ASUNTO: Criterio Técnico

En seguimiento al MEMORANDO-DEIA-0766-1010-18, le solicitamos emitir criterio técnico, referente a la solicitud de modificación presentada al Estudio de Impacto Ambiental, categoría II, denominado **PRADERAS DEL VALLE**, promovido por la sociedad **PRADERAS DEL VALLE DE TANARA, S.A.**, ubicado en el corregimiento y distrito de Chepo, provincia de Panamá.

Dando respuesta al MEMORANDO-DEIA-0025-1401-2022, con fecha de 14 de enero del 2022, donde se solicita emitir criterio técnico, referente a la **solicitud de modificación** presentada al Estudio de Impacto Ambiental, Categoría II, denominado **PRADERAS DEL VALLE**, promovido por la sociedad **PRADERAS DEL VALLE DE TANARA**.

INFORME TÉCNICO 016-2022

REPÚBLICA DE PÁNAMA
EIA CAT II APROBADO MEDIANTE RESOLUCION DEIA-IA-049-2019
PRADERAS DEL VALLE

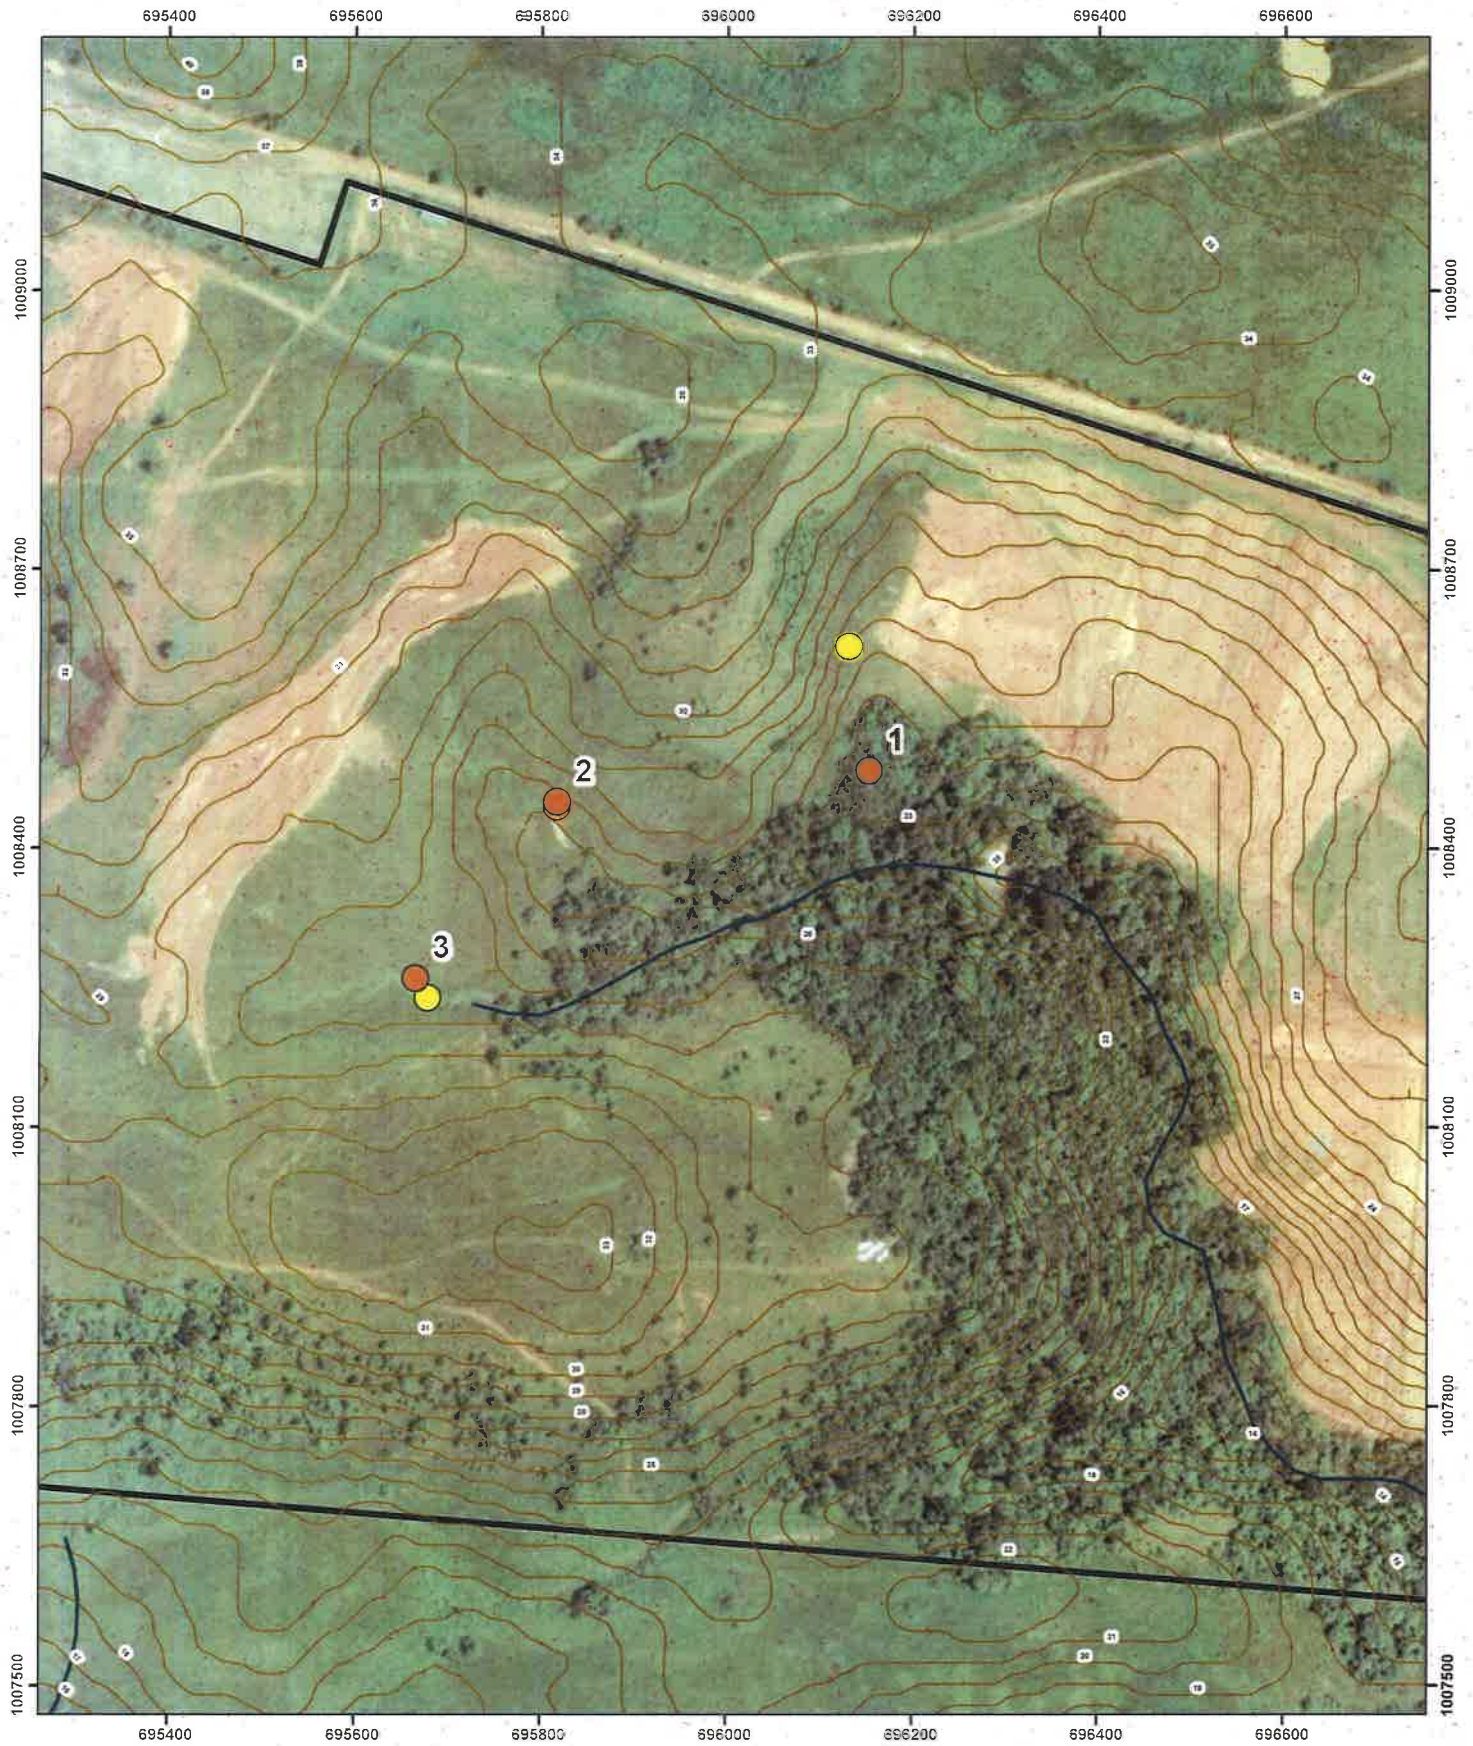
1. Actualizar plano del EsIA aprobado, en base al área del polígono, restructuración interna y ubicación de los ojos de agua.

Para los tres (3) ojos de agua identificadas en el Estudio y posteriormente corroboradas en las inspecciones por técnicos de MiAmbiente, estos son sitios puntuales que solamente se identifican en campo y no a través de escalas de mapas topográficos, el argumento presentado no corresponde y no tiene suficiente sustento para realizar la reubicación de los tres ojos de aguas.

2. Detallar los trabajos a realizar en el afluente No.2 del río Señora.

Dentro de las modificaciones se menciona la construcción de un canal francés sobre el afluente No. 2 del río Señora, lo que contraviene la Ley No. 1 de 3 de febrero de 1994 "Ley Forestal" en su artículo 23 que señala lo siguiente "En los ríos y quebradas, se tomará en consideración el ancho del cauce y se dejará a ambos lados una franja de bosque igual o mayor al ancho del cauce que en ningún caso será menor de diez (10) metros.

- Consideramos que no existe fundamento técnico para aceptar dichos cambios en la solicitud de modificación al Estudio de Impacto Ambiental Categoría II de "Praderas del Valle".
- El promotor deberá cumplir con todo lo señalado en Resolución de aprobación No. DEIA-IA-049-2019 de 12 de abril de 2019.
